改善箇所説明図

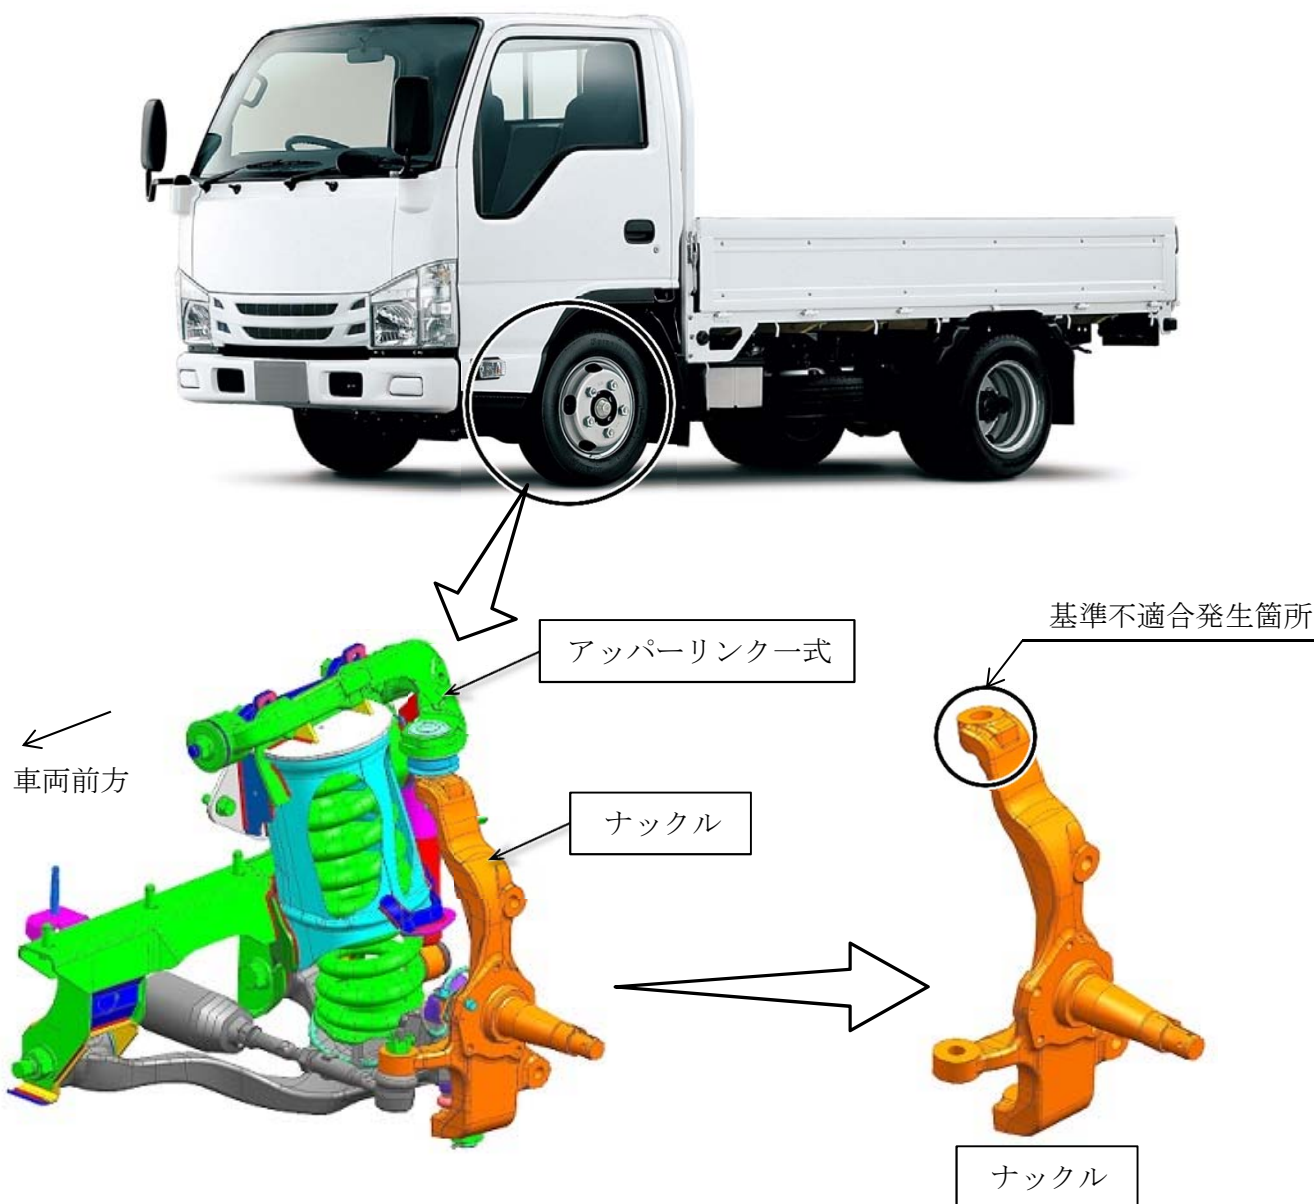
小型トラックのかじ取装置において、ナックルの製造が不適切なため、アッパーリンク取付部の形状が正しく成型されていないものがある。そのため、当該取付部の強度が不足し、そのままの状態で使用を続けると、走行振動等により取付部の内径が拡大してがたつきが生じ、最悪の場合、走行安定性が損なわれるおそれがある。

改善の内容:

全車両、ナックルを良品に交換するとともに、アッパーリンク一式を新品に交換する。

識別： フロント右側のアッパーリンクに白色ペイントを塗布する。
